Změnový list číslo 45	
Identifikace akce	
Název akce:	Výstavba Multifunkční sportovní a kulturní haly v Brně
Číslo akce SMVS:	-
Objednatel:	I. Statutární město Brno II. ARENA BRNO, a. s. III. Brněnské komunikace a.s. IV. Teplárny Brno, a.s.
Zastoupen:	Objednatelem
Zhotovitel:	HOCHTIEF CZ a.s., Plzeňská 16/3217, 150 00 Praha 5
TDI:	-
Projektant:	Projektová dokumentace 1 - Arch.Design, s.r.o. a A PLUS a.s. Projektová dokumentace 2 - PK OSSENDORF s.r.o.
Předmět změnového listu	
Ovládání motorizovaných závěsů	
Část díla dotčená změnovým listem	
D.1.4.06 - systém měření a regulace D.1.4.07 - silnoproudá elektroinstalace	
Popis změny, popis technického řešení	
Původní řešení dle smluvní (tendrové) dokumentace :	
Vývody pro motorizované závěsy byly zcela bez ovládání a bez servisních vypínačů.	
Nové řešení :	
Změnou dochází k doplnění provozního ovládání prostřednictvím systému MaR spočívající v doplnění stykačů se vzájemným elektrickým blokováním v rozvaděčích DBA.P.4, DBB.P.4, DBC.P.4, DBD.P.4. Dále dochází k doplnění časových relé a pomocných relé. V systému MaR je doplňován vstupně/výstupní modul pro každý rozvaděč (DBA.P.4, DBB.P.4, DBC.P.4, DBD.P.4). Změna zahrnuje také související

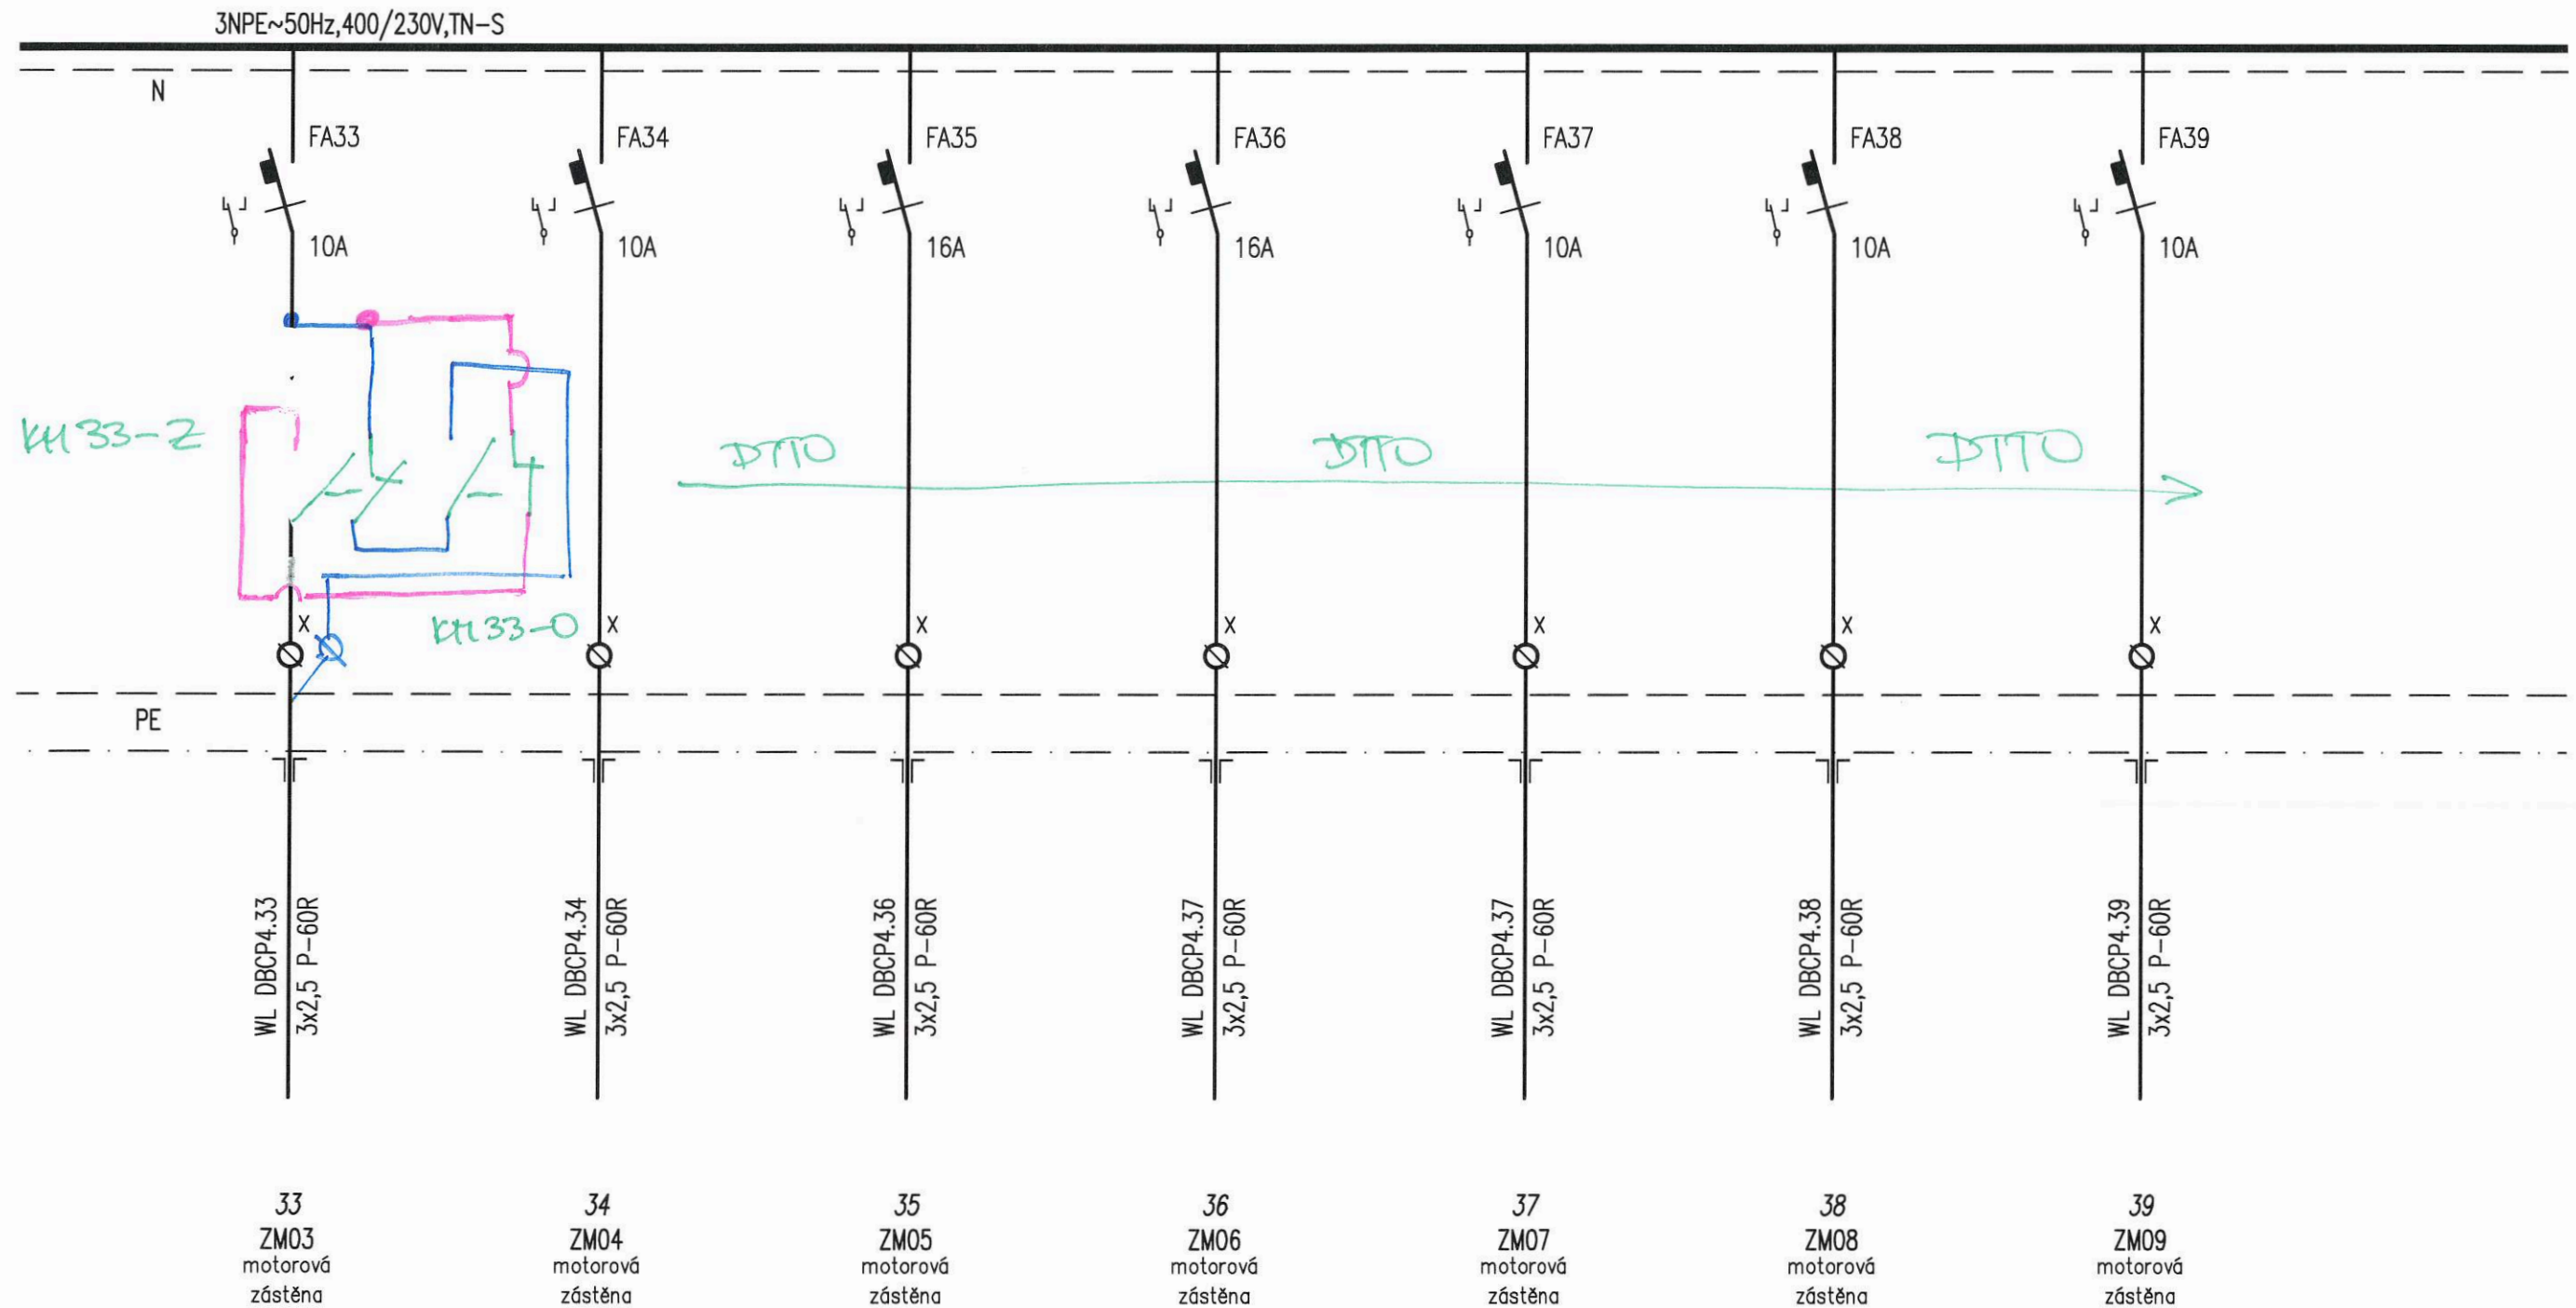
OBA SMĚRY Vzájemně BLOKOVAT pomocí POPÍNACÍHO KONTAKTU STYKACÉ DRUHÉHO SMĚRU
OVLADÁNÍ SKUPINOVÉ. DO OVLADÁNÍ VRAZIT RELÉ SE ZPOŽDĚNÍM PŘÍTAHEM, NASTAVIT cca 1S
DO OVLADÁNÍ VRAZIT POMOCNÉ RELÉ, KTERÉ ROZVÍ CELOU OVLADÁČEN OD HARU A PŘES
ZPOŽDĚNÉ RELÉ SPUSTÍ SMĚR „Z“ JAKO ZATAŽEN. P = POZDĚNÍ

cívka 24V DC
(spotřeba do 50mA)
ref. Elko-EP VS316(DC24)
EPS napájí cívku relé
KA20. Relé drží sepnuté
napájení požárních klappek.
